总平面图 变更前

总平面图 变更后

变更内容:

9#楼屋架层平面图 变更后

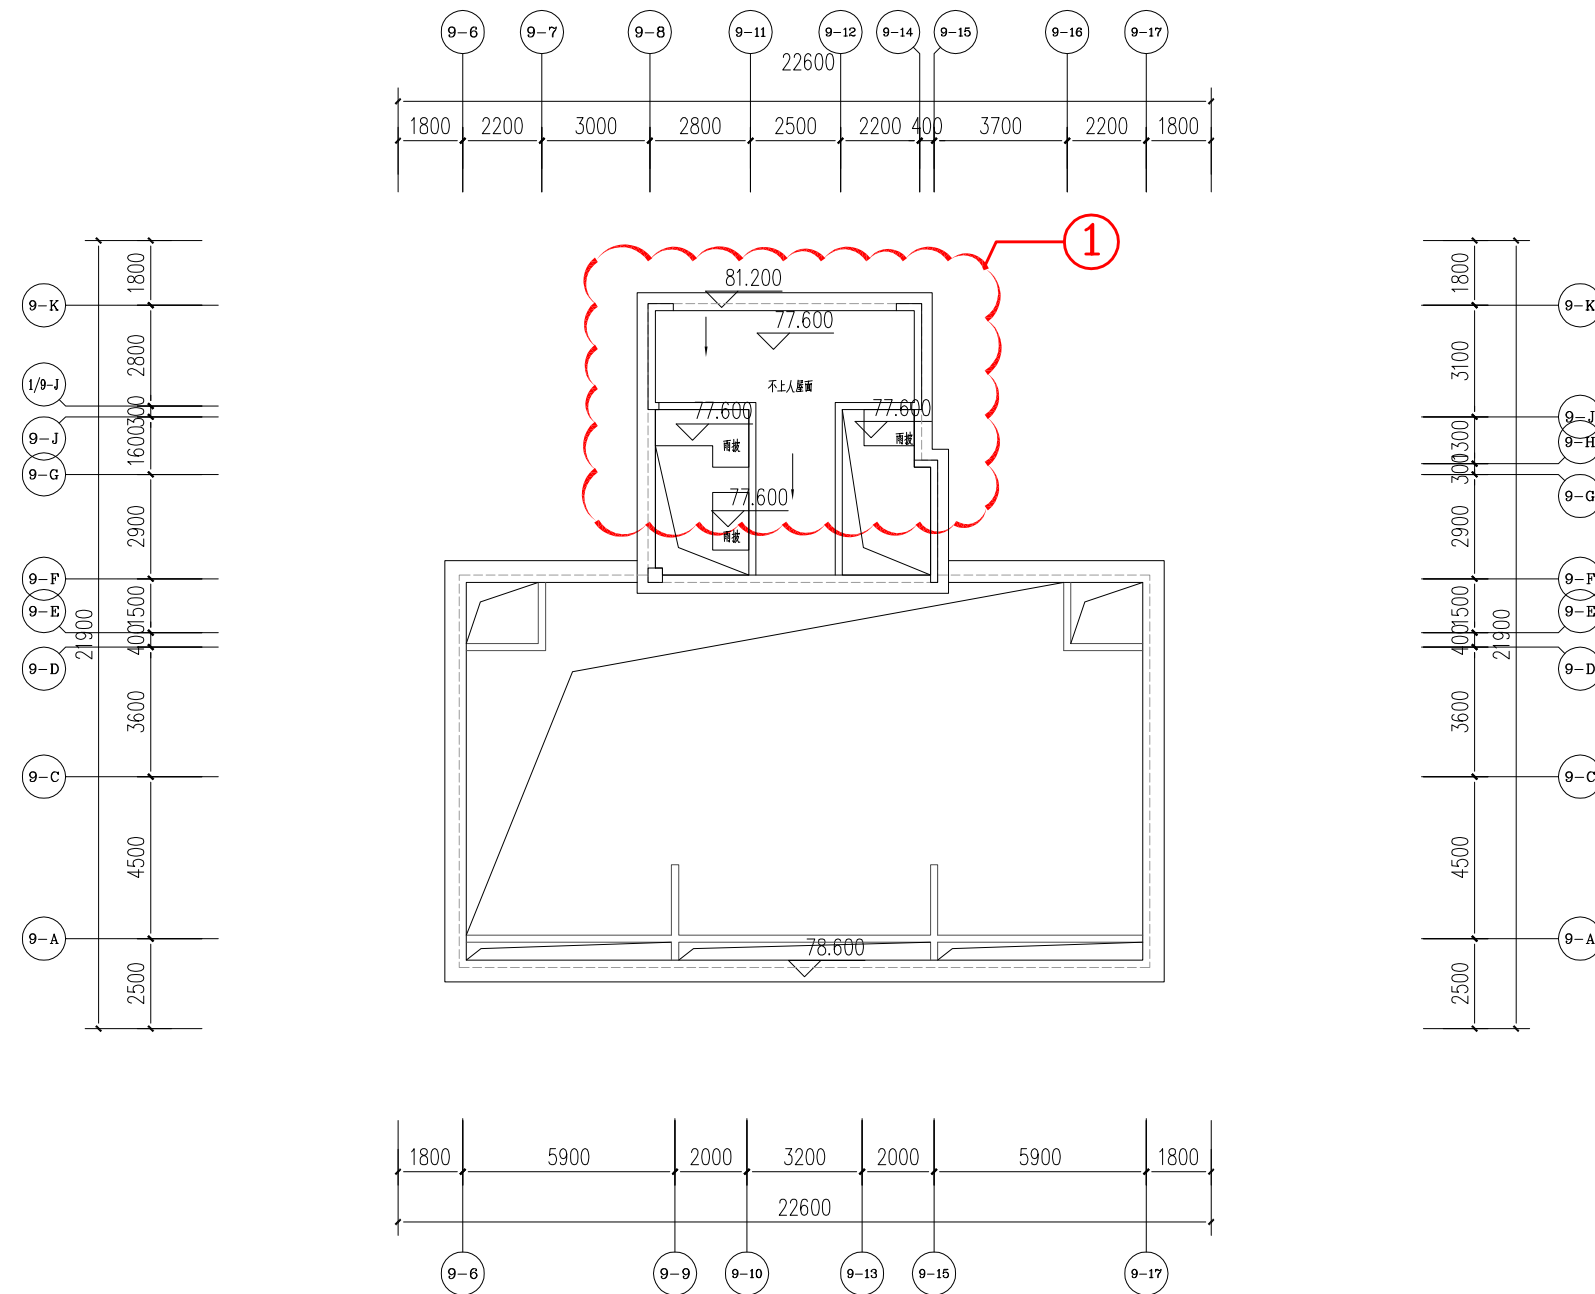
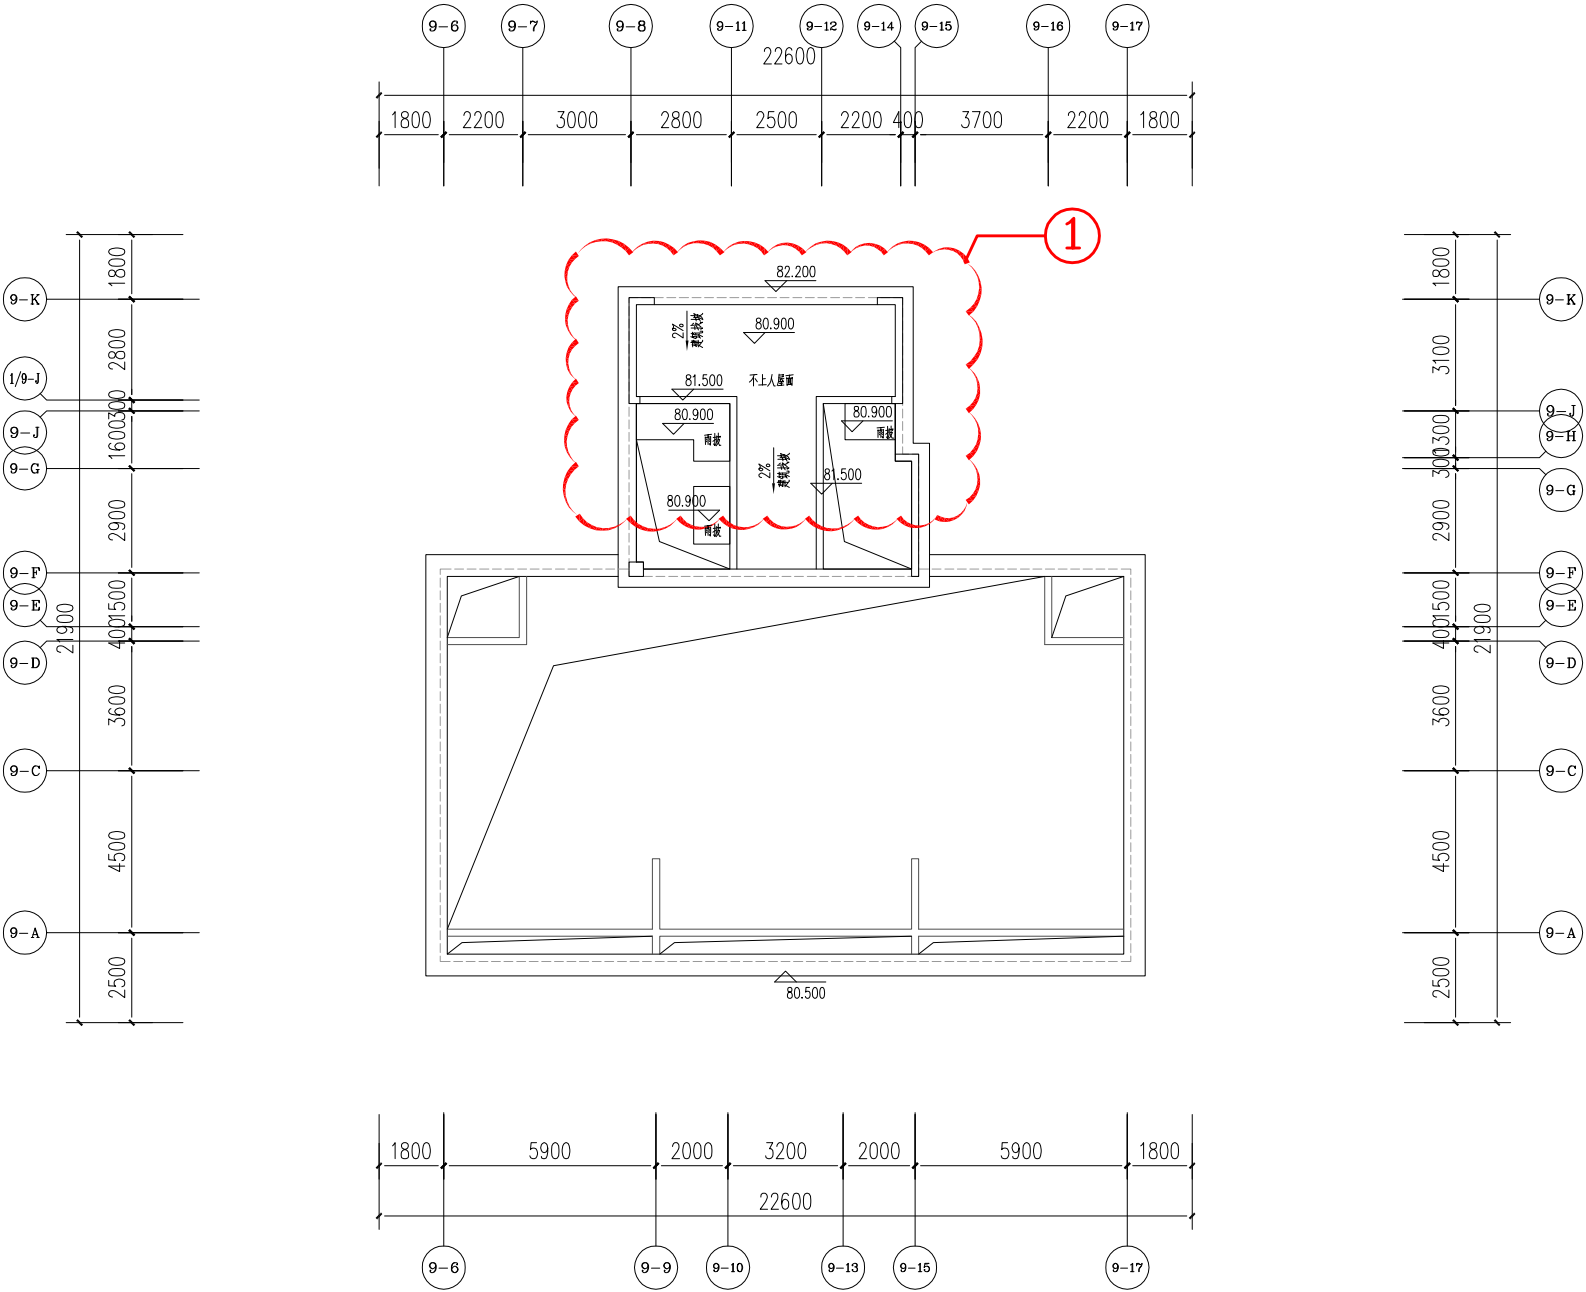
1:标准层层高由2.9m改为3.0m, 梯间层高由4.4m改为4.7m, 相应标高调整。

9#楼立面图变更后

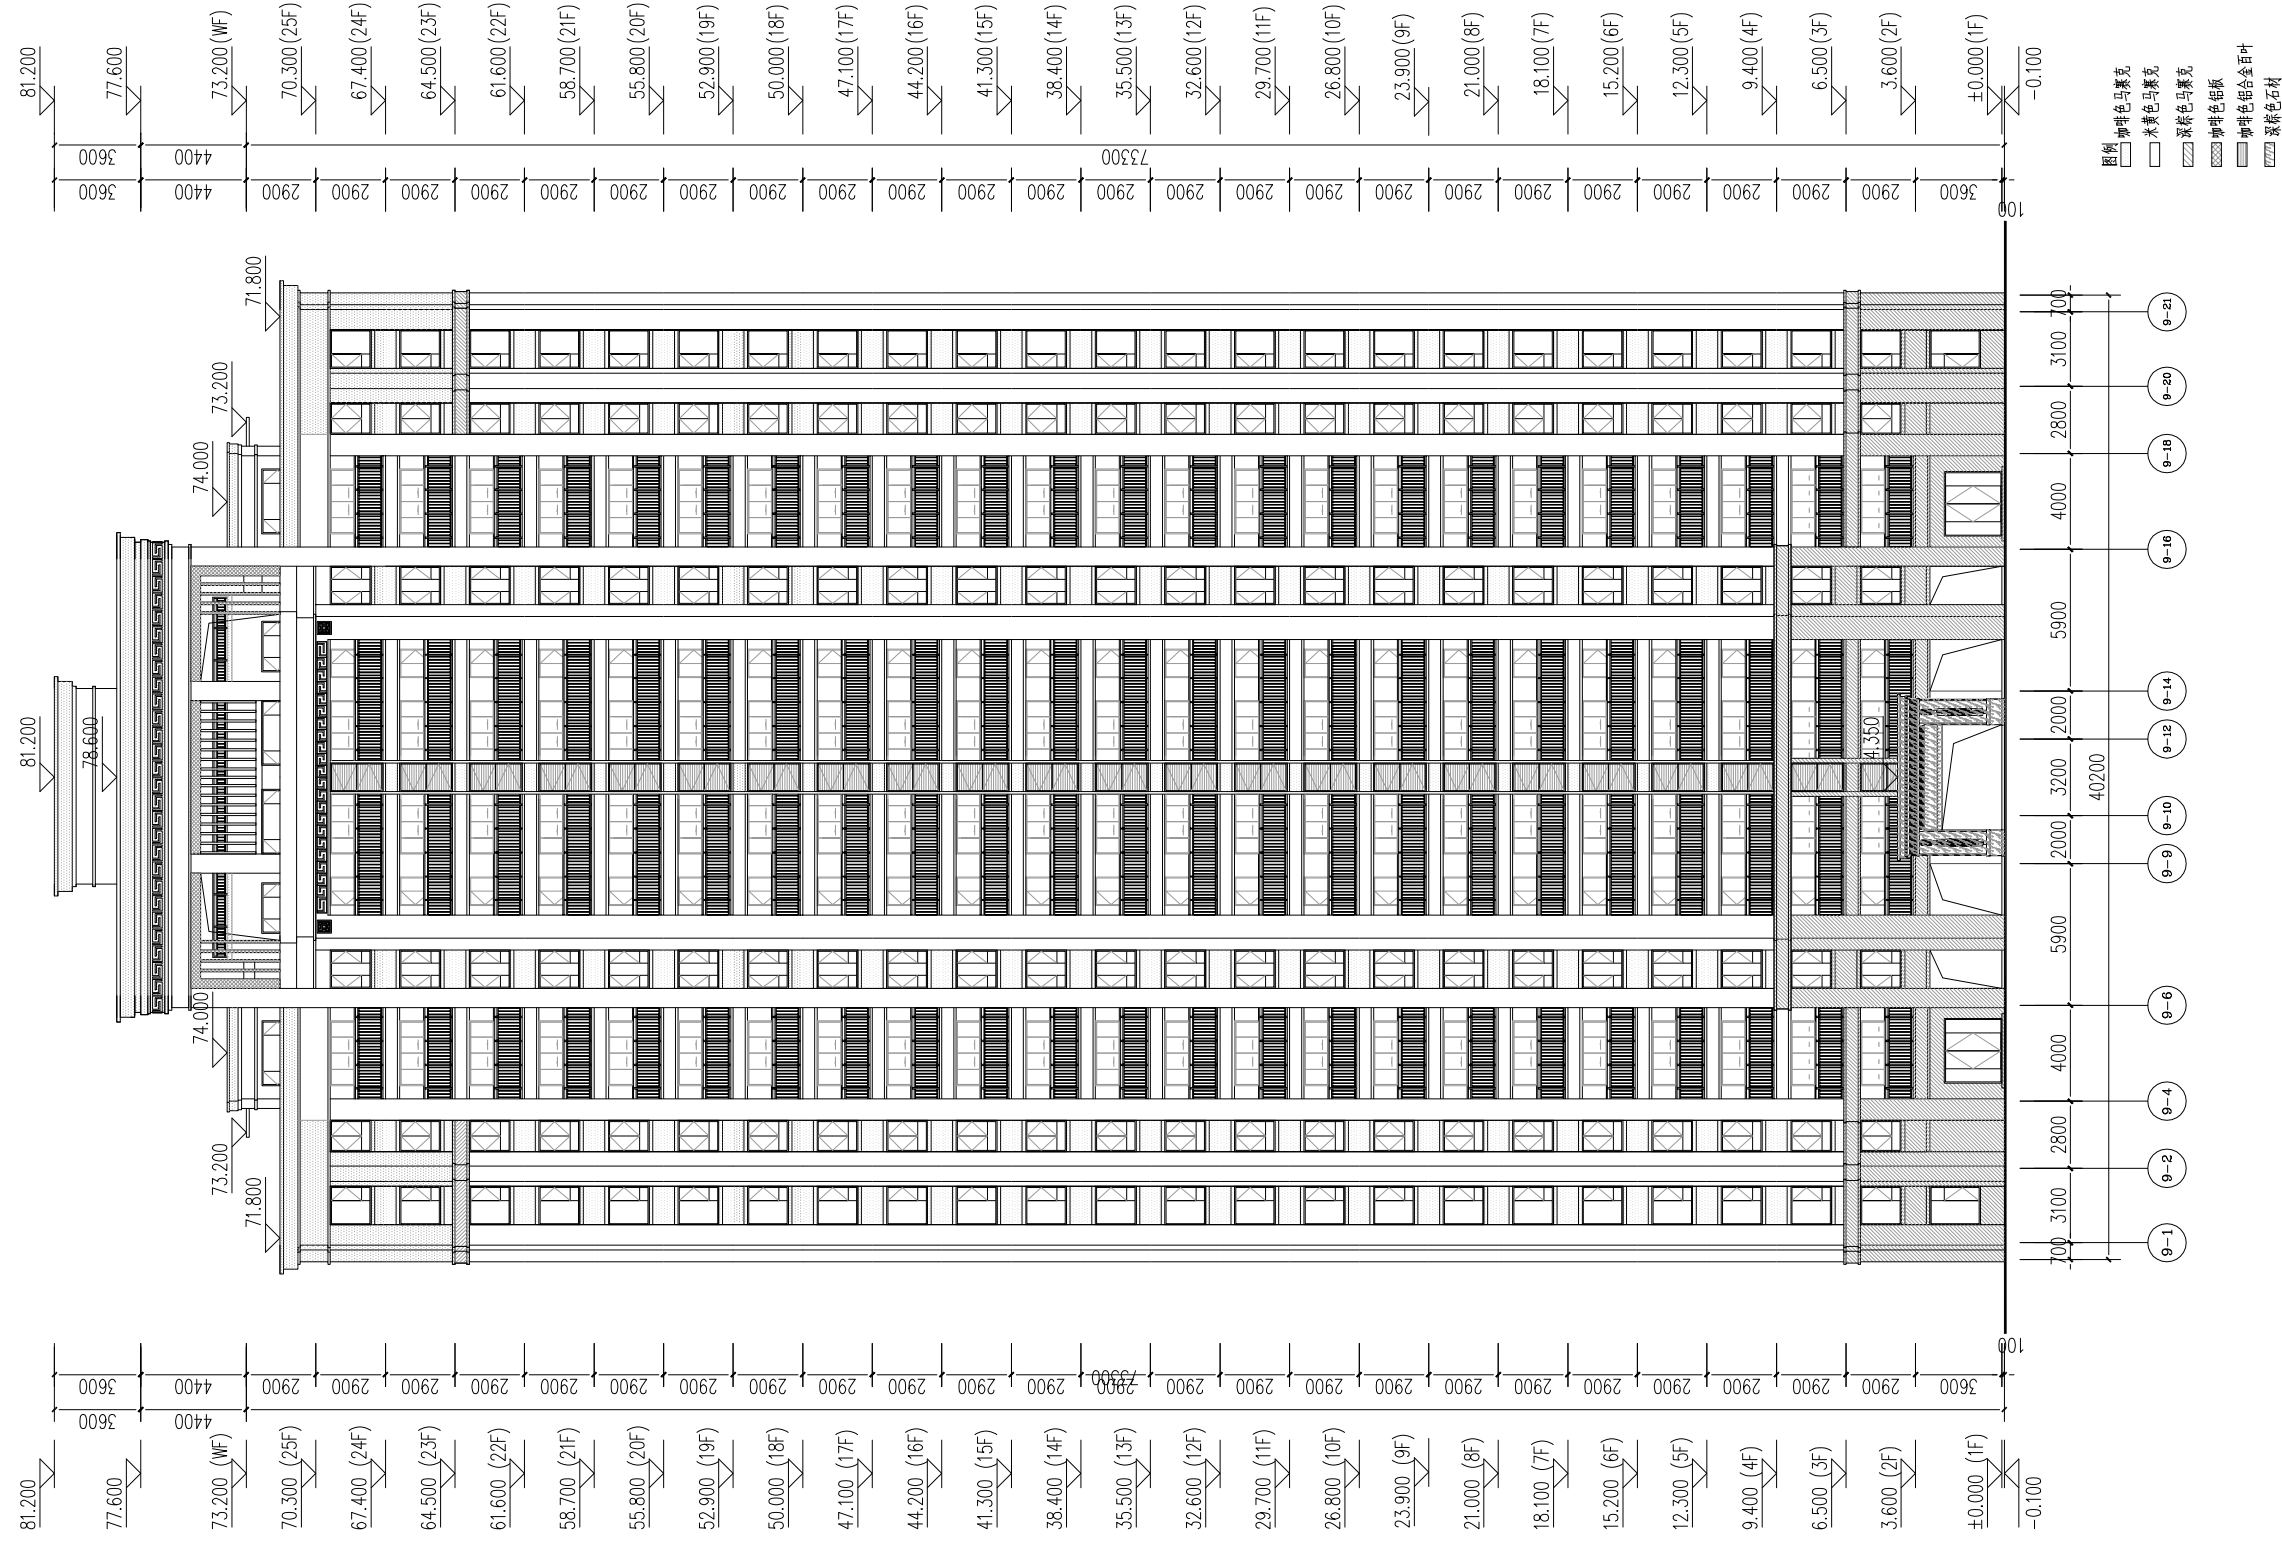
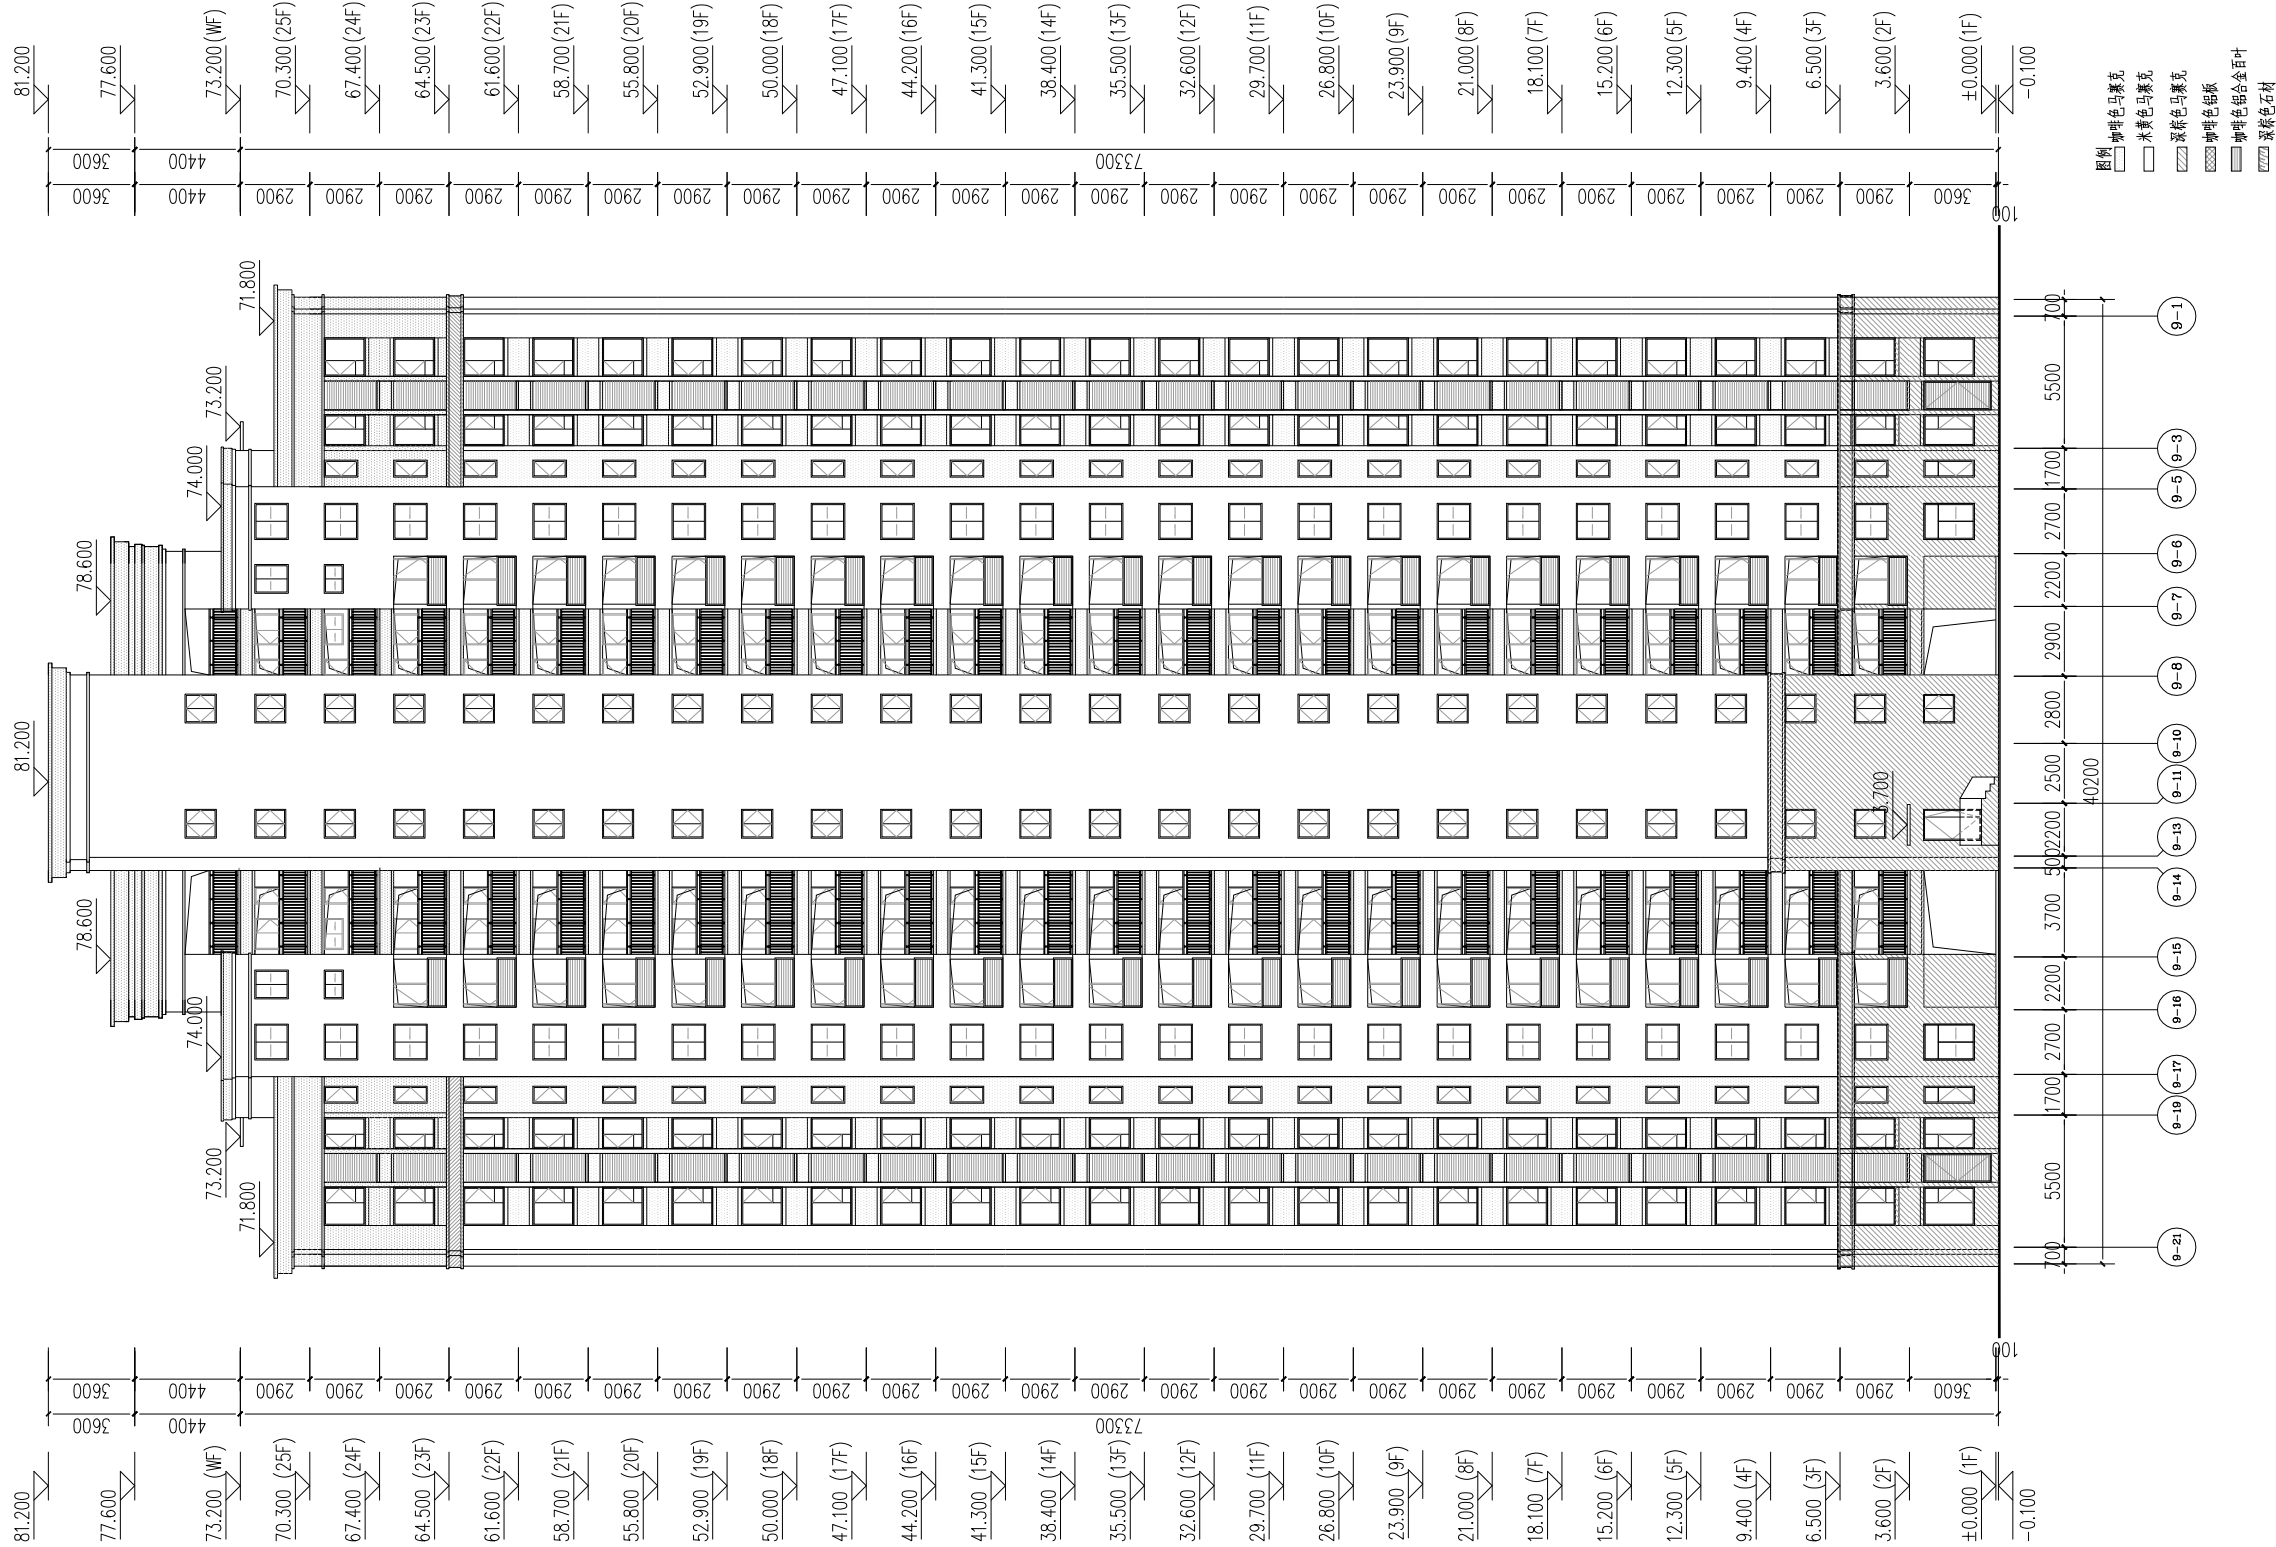
1:一层层高由3.6米改为4.2米,二层至二十五层层高由2.9m改为3.0m,立面尺寸相应修改。
